MEMORANDUM OF DEVELOPMENT

CADANGAN PEMBINAAN PROJEK BALAI BOMBA & KUARTERS PUTATAN DI ATAS SEBAHAGIAN LOT N.T 213059771, JALAN SAILAN IMBAAN PUTATAN, DAERAH PUTATAN, SABAH

DRAWING INFORMATION		DRAWING TITLE
DRAWN BY	AZZIM	PELAN TAPAK
CHECKED	WAN	PELAN KUNCI
DESIGNED	SYM	PELAN LOKASI
SCALE	1:350	
DATE	JULAI 2020	
REVISION	1

200413/JBPMput/M-01 REV.1

1 PELAN TAPAK
SKALA 1:350

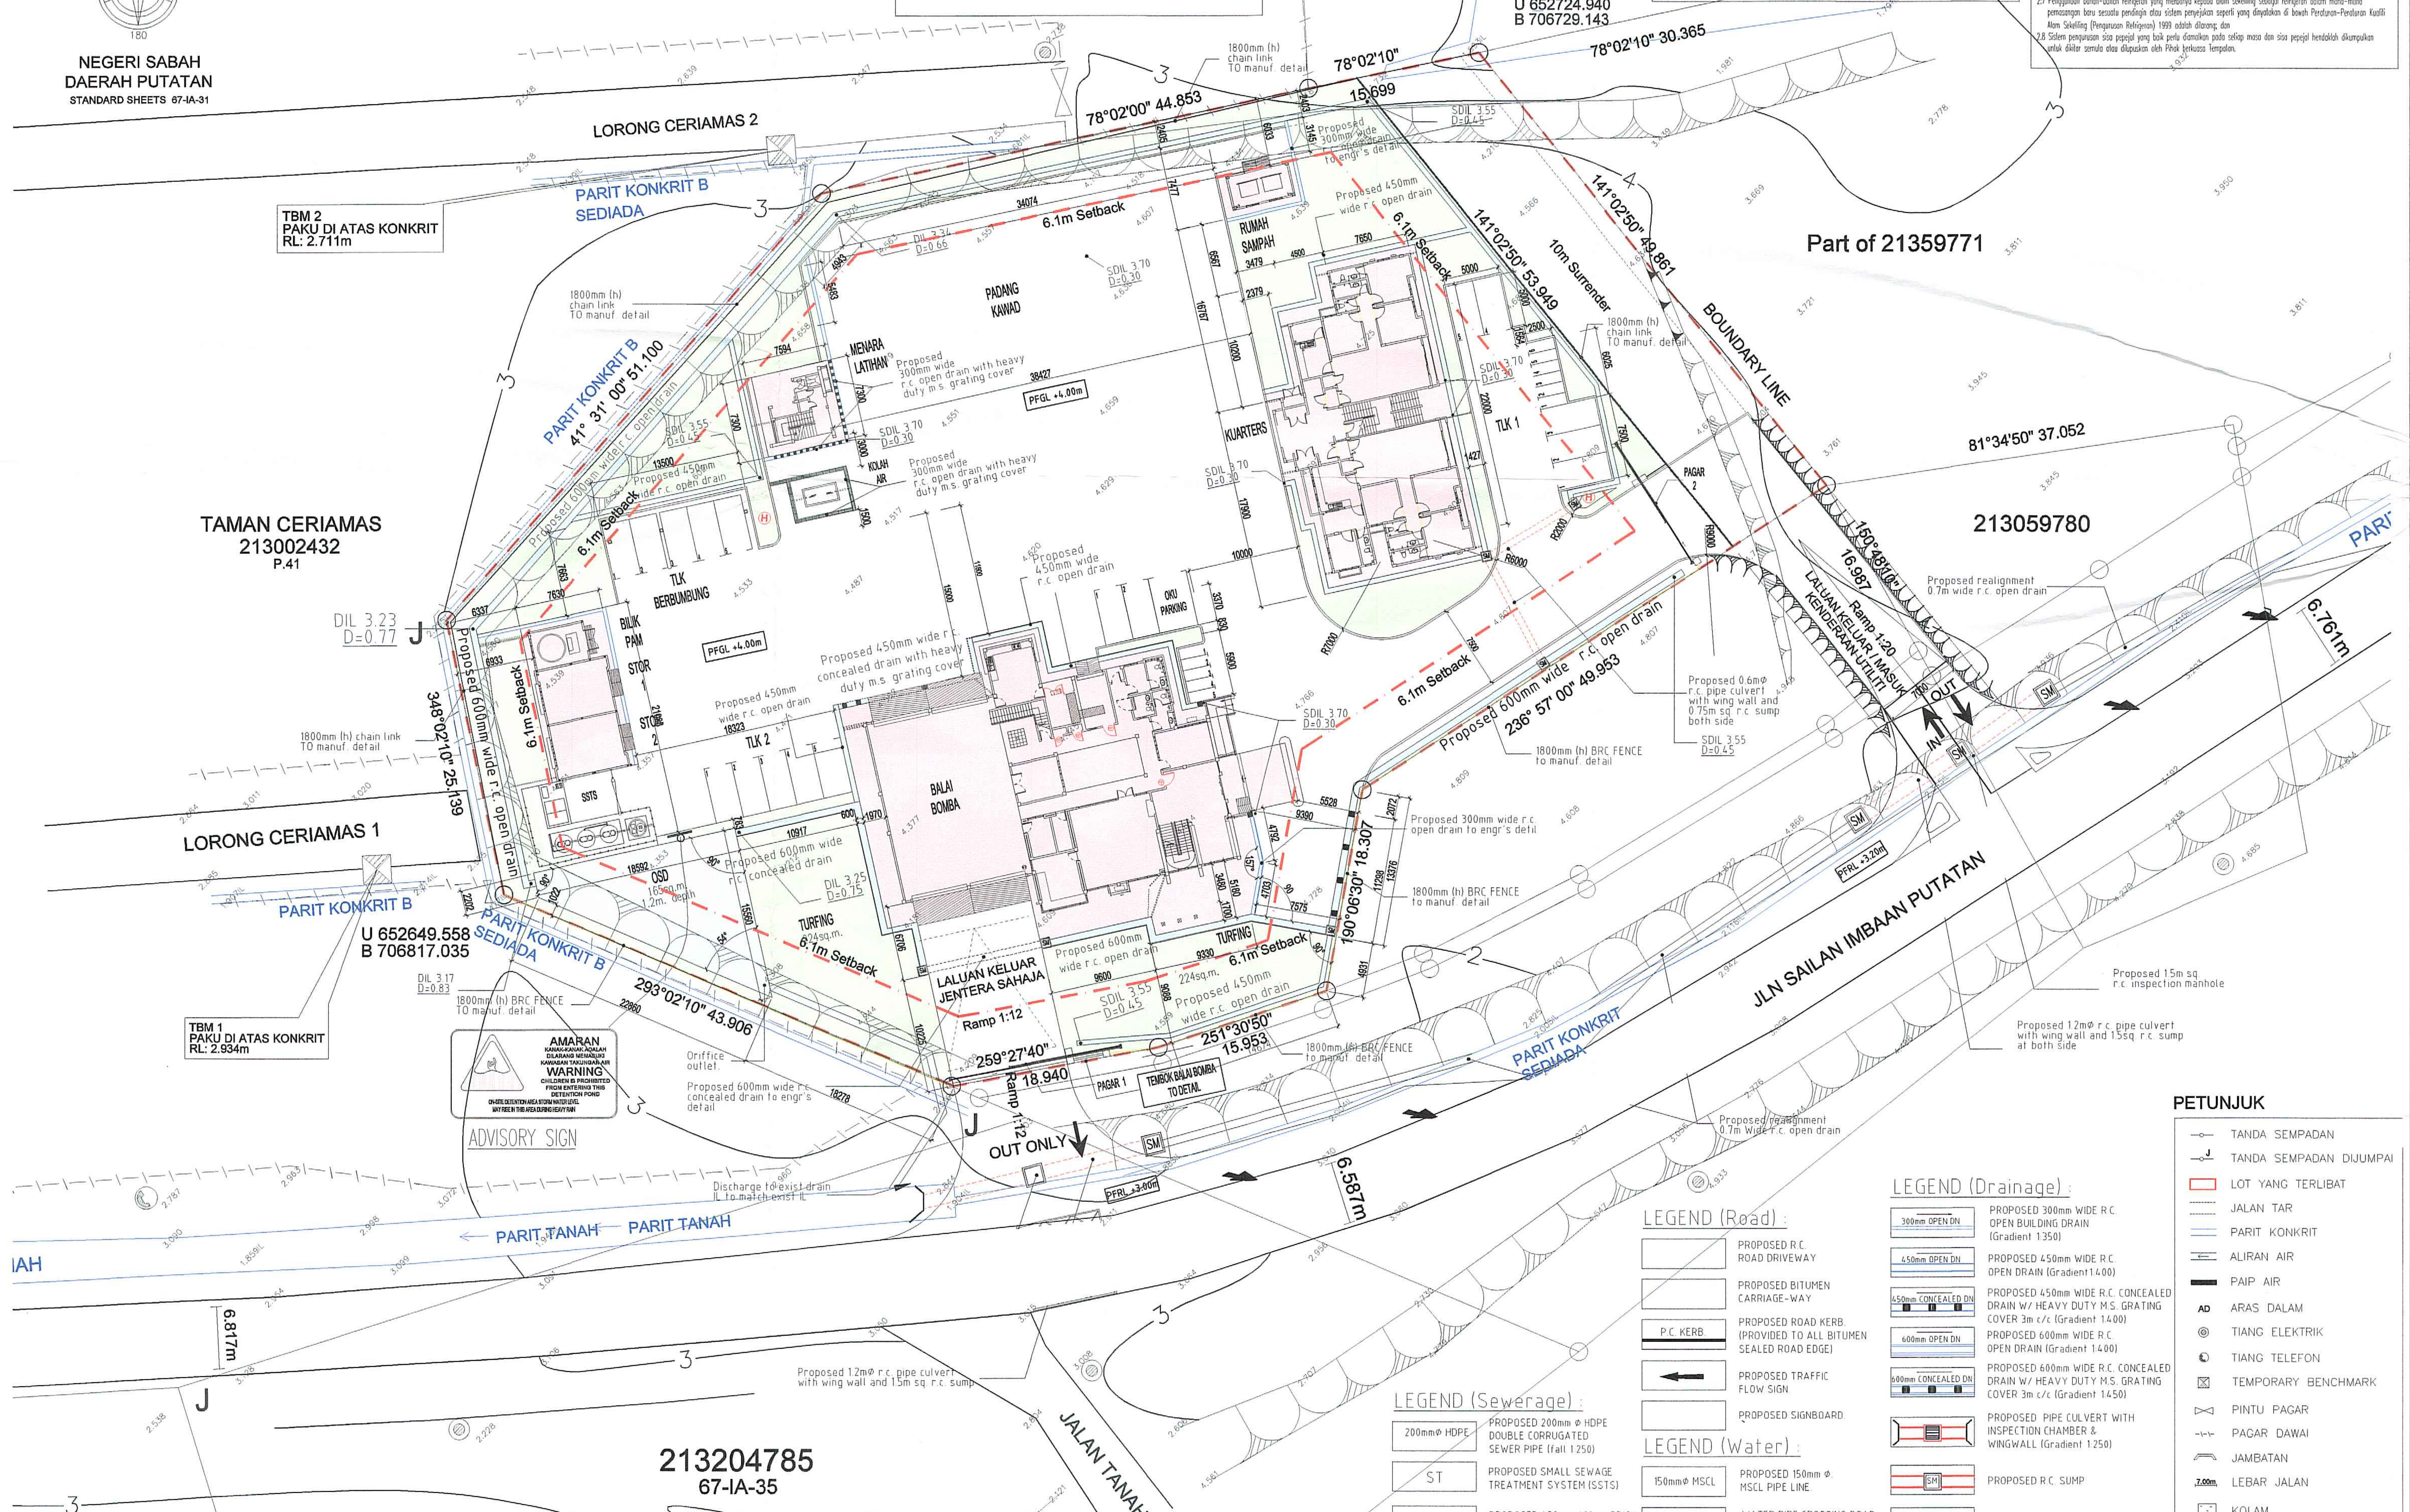
Amendments in compliance with
JABATAN BOMBA DAN PENYELAMAT MALAYSIA
No. ruj : JBPM/SB/ BKK:700-2/1/2/623(4)
Tarikh : 13 Ogos 2020

Pelan Tapak
1. Adakan 2 buah pili bomba jenis tiang dua hala dengan pengeluar air sebanyak 1135 liter seminit bagi setiap pili bomba sepertimana yang ditandakan di dalam pelan.
2. Saiz paip air bagi saluran pili bomba adalah tidak kurang daripada 6 inci garis pusat.
3. Penempatan/pemasangan pili bomba adalah tidak melebihi 2 meter daripada tepi jalanraya, tidak terhalang dan terlalu dekat dengan bangunan.
4. Paip-paip yang digunakan untuk sistem pili bomba hendaklah dari jenis G.I kelas tersebut hendaklah dibuat daripada Wrought Steel'.
5. Kecerunan jalan akses perkakas bomba hendaklah tidak kurang 1:15
6. Adakan jalan masuk perkakas Bomba (access road) dengan kelebaran tidak kurang 6 meter yang boleh menanggung beban 30 tan sepertimana yang ditandakan di dalam pelan.
7. Ketinggian kelegaan hendaklah tidak kurang daripada 5/4.5 meter.

Amendments in compliance with
PEJABAT KESIHATAN KAWASAN PENAMPANG
No. ruj : PKDP/KPAS/09/01/58
Tarikh : 26 Nov 2020

2. Pelan bangunan di atas telah disemak dan pejabat ini TIADA HALANGAN ke atas projek yang dikemukakan dengan syarat pemilik/pemaju mematuhi perkara di bawah:
2.1. Pemilik/pemaju diingatkan agar sentiasa memastikan serta meningkatkan mutu kebersihan premis sepanjang proses dijalankan agar tidak wujud tempat pembiakan nyamuk Aedes (Pembawa Penyakit Demam Denggi dan Demam Denggi Berdarah). Pegawai dari jabatan ini akan menjalankan pemeriksaan dari semasa ke semasa dan sekiranya tidak kurang RM500 di bawah akta Pemusnahan Serangga Pembawa Penyakit 1975.

Amendments in compliance with
SABAH ELECTRICITY SDN.BHD.
No. ruj : SESB/KPKK/100-12(20)10
Tarikh : 7 Disember 2020

I. Kesemuan laluan kabel hendaklah ditandakan dalam pelan lukisan.
II. Pemaju perlu melantik juruperunding untuk memohon bekalan ke premis tersebut dan menyediakan maklumat berikut:

- Jumlah sambungan beban
- Tarikh permulaan dan penyiapan projek
- Pelan pembangunan secara berperingkat (Jika berkenaan)
- Tarikh bekalan dikehendaki
III. Merujuk kepada pelan pembangunan yang dikemukakan, jika terdapat pepasangan SESB yang perlu dipindahkan semua kos pemindahan pepasangan SESB tersebut hendaklah ditanggung sepenuhnya oleh pemohon.
IV. Caj sambungan pengguna perlu ditanggung sepenuhnya oleh pemaju. Pihak pemaju juga perlu melaksanakan skop kerja Horizontal Directional Drilling (HDD) jika diperlukan oleh pihak berkuasa tempatan. Kos HDD ditanggung sepenuhnya oleh pemaju.

V. "Utility mapping" dan "survey plan" juga perlu ditanggung sepenuhnya dan dilaksanakan oleh pihak pemaju. Dokumen tersebut perlu diserahkan kepada pihak SESB semasa urusan permohonan bekalan elektrik.
VI. Pemaju perlu mematuhi semua keperluan lain yang berkaitan dalam syarat-syarat umum seperti yang dilampirkan.
VII. Ulasan pelan pembangunan ini hanya sah selama 2(dua) tahun dari tarikh surat ini.

Amendments in compliance with
JABATAN PENGAIRAN DAN SALIRAN PENAMPANG.
No. ruj : JPS(PPG)100-44/2/20/17(4)
Tarikh : 9 Disember 2020

2. Untuk makluman tuan, telan saliran (Drainage Plan) yang dikemukakan oleh pihak Pemaju/ Juruperunding adalah tidak lengkap (Incomplete) mengikut garis panduan Jabatan ini.
3. Bantuan dan kerjasama pihak tuan untuk memastikan kehendak-kehendak ini dipatuhi sepenuhnya oleh pemaju berkenaan sebelum pelan pembangunan diendoskan atau diluluskan adalah demi memastikan aspek saliran diberi perhatian sewajarnya untuk mengurangkan kesan negatif ke atas kawasan berhampiran tapak pembangunan berkenaan.
4. Disertakan bersama-sama ini satu salinan Senarai Semak untuk digunakan oleh Pemaju/Juruperunding semasa mengemukakan Pelan Saliran.
5. Sila kemukakan ke pejabat ini tiga (3) salinan Pelan Saliran (Drainage Plan) dan satu (1) salinan laporan MASMA untuk tindakan seterusnya.

Amendments in compliance with
JABATAN TANAH DAN UKUR
No. ruj : JUD.PB(S):D(13)-26(39)/13/(JB/...)
Tarikh : 22 Disember 2020

2. Ulasan Pejabat ini mengenai perkara di atas adalah seperti berikut:
a. Pengesahan pemilik tanah, syer dan syarat guna hendaklah diperolehi dari Pejabat Penolong Pemungut Hasil Tanah, Putatan ataupun boleh membuat carian rasmi geran tanah dari Pejabat Penolong Pemungut Hasil Tanah, Putatan untuk pengesahan perkara di atas.

b. Kawasan cadangan adalah termasuk dalam lingkungan Had Galangan antara 160 kaki (Obstacle Clearance Limit)
c. Didapati keseluruhan kawasan termasuk dalam Projek Pembinaan Balai Bomba di Putatan melalui LS.2127.1.54 (dwg. ref. 2127.1.54.A01.008)

d. Sebagai makluman tuan lagi, sebahagian kawasan NT. 213059771 juga terlibat dengan cadangan pengambilan tanah untuk Projek Naiktaraf Jalan Kg. Sailan - Kg. Imbaan - Kg. Ulu Putatan, Penampang. Sila rujuk Jabatan Kerja Raya untuk cadangan pelan jajaran jalan.

e. Semua jarak dan nombor tanda sempadan hendaklah mematuhi pelan ukur yang telah diluluskan.
f. Permohonan kebenaran pengeluaran RSP hendaklah dikemukakan kepada Pengarah Tanah dan Ukur untuk pemprosesan dan pertimbangan selanjutnya sekiranya pelan cadangan ini diluluskan.

Amendments in compliance with
JABATAN KERJA RAYA BANDARAYA.
No. ruj : JKR.KBU.DL/415/Jld.10(58)
Tarikh : 7 Januari, 2021

2. Pihak pejabat ini tiada halangan ke atas cadangan jalan masuk struktur bangunan tersebut. Walaubagaimanapun, kelulusan adalah tertakluk kepada ulasan lanjut daripada agensi kerajaan yang berkaitan. Selain itu, perlu mematuhi "Building Setback - For proposed development adjacent to local distributor roads (minor roads), building setback from JKR Road Reserve boundary should be 6 meters minimum respectively. This should be clearly indicated on the site plan".

Amendments in compliance with
JABATAN PERANCANG BANDAR DAN WILAYAH, KOTA KINABALU.
No. ruj : JPBW : 21/12/60 (71)
Tarikh : 19 Januari 2021.

2. Adalah dimaklumkan kepada tuan bahawa tapak cadangan pembangunan di atas adalah termasuk dalam zon "Government Use" untuk tujuan kegunaan kerajaan sahaja menurut deraf Pelan Tempatan Putatan.

3. Sekiranya pihak Majlis bersetuju dengan cadangan pembangunan di atas, komen teknikal Jabatan ini berkenaan dengan cadangan pelan pembangunan di atas adalah seperti berikut :-

i. Bukti pemilikan NT. 213059771 untuk cadangan pembangunan di atas haruslah dikemukakan;
ii. Sekiranya akses masuk ke tapak cadangan pembangunan melibatkan lot tanah pemilik lain, kebenaran bertulis haruslah diperolehi;
iii. Anjakan bangunan balai bomba, kuarters, stor 1 dan 2, bilik pam, menara latihan dan rumah sampah daripada sempadan tapak haruslah minimum 6.1 meter disediakan, dinyatakan dan ditunjukkan dalam pelan;
iv. keperluan 10% kawasan lapang untuk tapak cadangan pembangunan di atas haruslah dilanskap dengan tumbuh-tumbuhan landskap dan kemudahan-kemudahan landskap yang sesuai dan selamat.

v. Keperluan penyediaan ruang tempat letak kereta dan motorsikal haruslah dikira, disediakan, dinyatakan dan ditunjukkan dengan jelas dalam pelan;
vi. Lebar jalan dalaman haruslah minimum 6.7 meter disediakan, dinyatakan dan ditunjukkan dalam pelan;
vii. Komen daripada Jabatan Pengairan dan Saliran (JPS) mengenai sistem saliran tapak cadangan pembangunan dan kawasan di sekitarnya harus diperolehi;
ix. Pihak Jabatan Kerja Raya (JKR) untuk memastikan dan mengesahkan jajaran dan kelebaran sebenar rizab jalan sediada yang terletak bersebelahan dengan tapak cadangan pembangunan di atas;

Amendments in compliance with
JABATAN AIR NEGERI SABAH.
No. ruj : JAN.KK:600-1(IX)/403-4
Tarikh : 18 Februari 2021

2. Pelan cadangan sistem retikulasi bekalan air yang dikemukakan telahpun diperiksa berikut adalah ulasan Jabatan Air Kota Kinabalu:
a. Dicadangkan pengunaan sesalur paip air dari jenis DI (ductile Iron) atau jenis papip plastik yang diluluskan serta berdaftar dengan Jabatan Air Negeri Sabah.
b. Kemukakan anggaran pengunaan bekalan air harian.
c. Sesalur paip air selepas meter air juga dicadangkan dari jenis DI (ductile Iron) atau jenis paip plastik.
